Zusammenfassende Erklärung
gem. § 10 a Abs. 1 BauGB
zur Fassung vom 12.05.2022

Gemeinde Horgenzell Zusammenfassende Erklärung zur 2. Änderung des Bebauungsplanes "Haslachmühle" und die örtlichen Bauvorschriften hierzu

Abb. 2: Auszug GIStern Haslachmühle, Darstellung HQextrem-Flächen

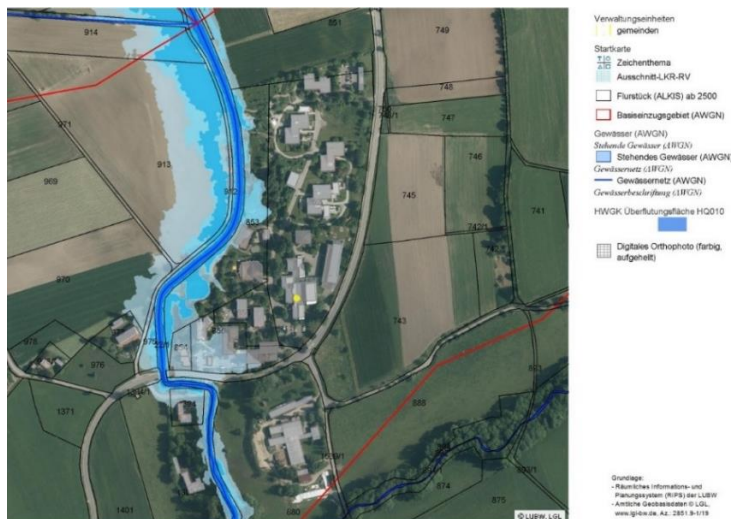
Der Bebauungsplan wird bei außergewöhnlichen extremen Hochwasserereignissen (HQextrem) überflutet. Betroffen sind auch die geplanten Neubau- und Sanierungsvorhaben in der "Dorfmitte".

Im Gegensatz zu einem festgesetzten Überschwemmungsgebiet ist das Bauen in Gebieten, die erst bei einem HQextrem überschwemmt werden, grundsätzlich möglich.

Das bestehende Restrisiko ist von der Gemeinde in der bauleitplanerischen Abwägung nach § 1 Abs. 6 BauGB zu berücksichtigen und das HQextrem-Gebiet ist im Bebauungsplan zu vermerken (§ 9 Abs. 6a BauGB). Ggfs. sind die berechneten Hochwasserhöhen anzugeben. Es wird empfohlen, die HQextrem-Linie im Bebauungsplan darzustellen.

Bild 1: Auszug aus dem Plan vom 30.06.2021

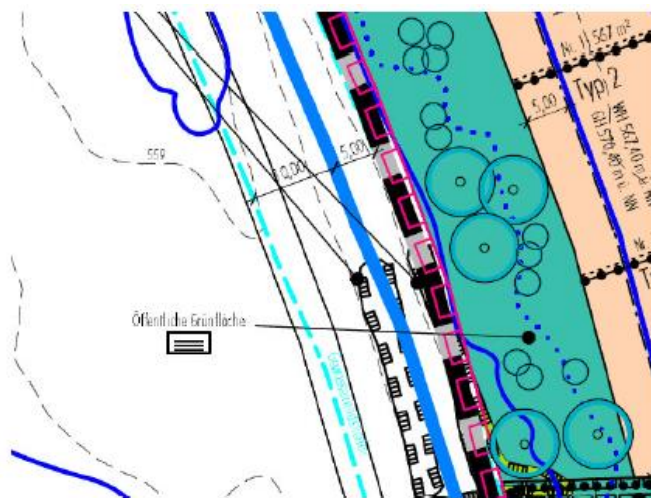
Der Gewässerrandstreifen ist in den vorliegenden Planunterlagen nun eingetragen, wurde aber fälschlicherweise aus der Mitte des Gewässers bemessen.

Die Gewässerrandstreifen umfassen grundsätzlich ab Gewässerböschungsoberkante 10 m im Außenbereich und 5 m im Innenbereich. Der Gewässerrandstreifen bemisst sich bei Gewässern mit ausgeprägter Böschungsoberkante ab der Böschungsoberkante, ansonsten ab der Linie des Mittelwasserstandes.

Entsprechend der Abwägung ist eine Übernahme der Böschungsoberkante aufgrund fehlender Vermessungsgrundlagen außerhalb des Geltungsbereiches nicht möglich, was von Seiten des Sachgebietes Oberflächengewässer akzeptiert werden kann, wenn hierbei ein entsprechender Zusatz "ungefährer Verlauf des Gewässerrandstreifens" hinzugefügt wird.
